## 4. Sitzung Lösungsfindungsgruppe - Beschlossenes Protokoll

Datum: 15. März 2010  
Uhrzeit: 16.15 – 21.45 Uhr  
Ort: WSA Berlin  
Mediatoren: Beate Voskamp & Stefan Kessen  
Protokollantin: Claudia Schelp

Die Auswahl der Varianten, die noch zu prüfen seien wurde gemeinsam am Flipchart festgehalten.

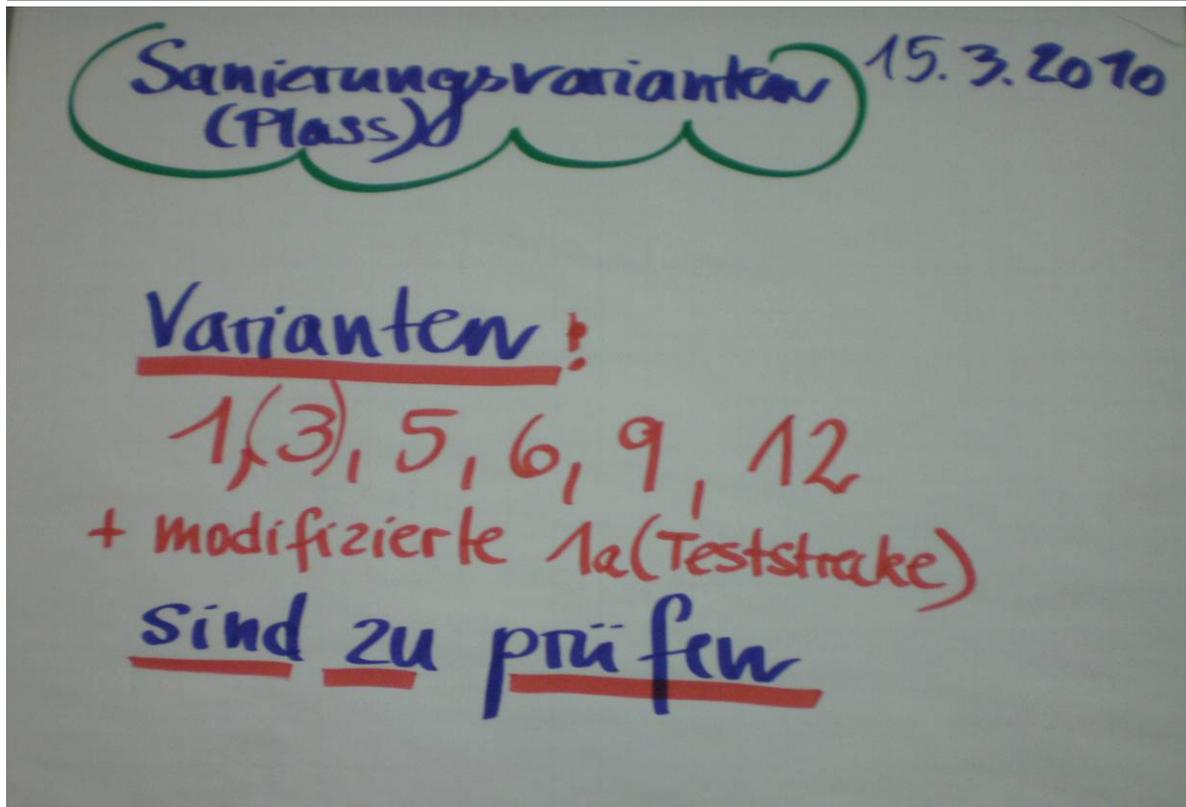
- außer den noch in der Auswahl befindlichen Plass-Varianten seien die Varianten 1a (1 ohne „Deckel“) und die Variante „Kleimeier“ anhand des Kriterienkatalogs zu prüfen;
